Flach- oder Steildach auf einem Spital?

Zeitschrift: **Schweizerische Bauzeitung**

Band (Jahr): **99/100 (1932)**

WETTBEWERB FÜR EIN FRAUENSPITAL DER KANTONALEN KRANKENANSTALT IN AARAU.

7. Rang, Entwurf Nr. 48 (Ankauf).
Arch. A. & H. Oeschger, Zürich.

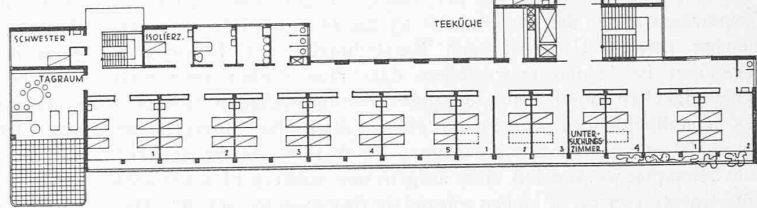
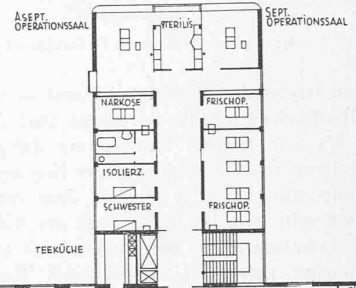
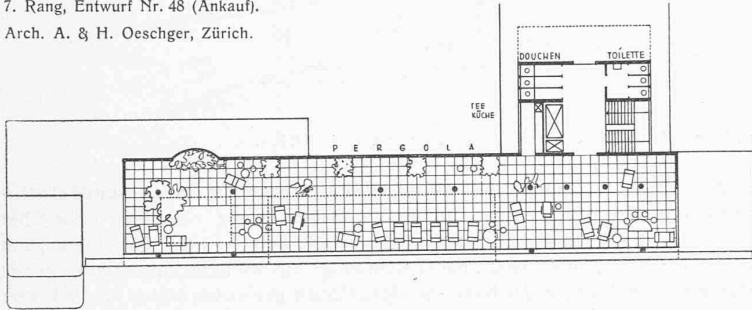
Nr. 48 „Sol“. Situation im allgemeinen richtig. Der geringe Kubus des Entwurfes resultiert im wesentlichen aus dem Verzicht auf hallenartige Erweiterungen in den Obergeschossen. Im Erdgeschoss ist der Windfang zu eng. Der gut belichteten Eingangshalle fehlt die Beziehung zur Treppe. Zwischen Treppe und Lift fehlt der notwendige Abstand. Die septische Abteilung und die Räume der Nachtwachen sind als Durchgangstationen zu den Sprechstundenräumen abzulehnen. Im I. Stock sind die Krankenzimmer in vorbildlicher Weise untergebracht. Die Aborte erhalten Querlüftung. Wie im Erdgeschoss sind der enge Durchgang zwischen Treppe und Lift und auch der ungenügend belichtete und belüftete Korridor der Operationsabteilung als nachteilig zu bezeichnen. Die Ueberhöhung des Operationssaales genügt nicht. Abgesehen von den im Operationsgeschoss enthaltenen Mängeln, die sich im II. Geschoss wiederholen, ist dort die geburtshilfliche Abteilung vorteilhaft untergebracht. Das Sonnenbad ist sowohl in seinem gedeckten wie im ungedeckten Teil überdimensioniert. Die schmalen Balkone würden besser durch niedrige Fensterbrüstungen ersetzt.
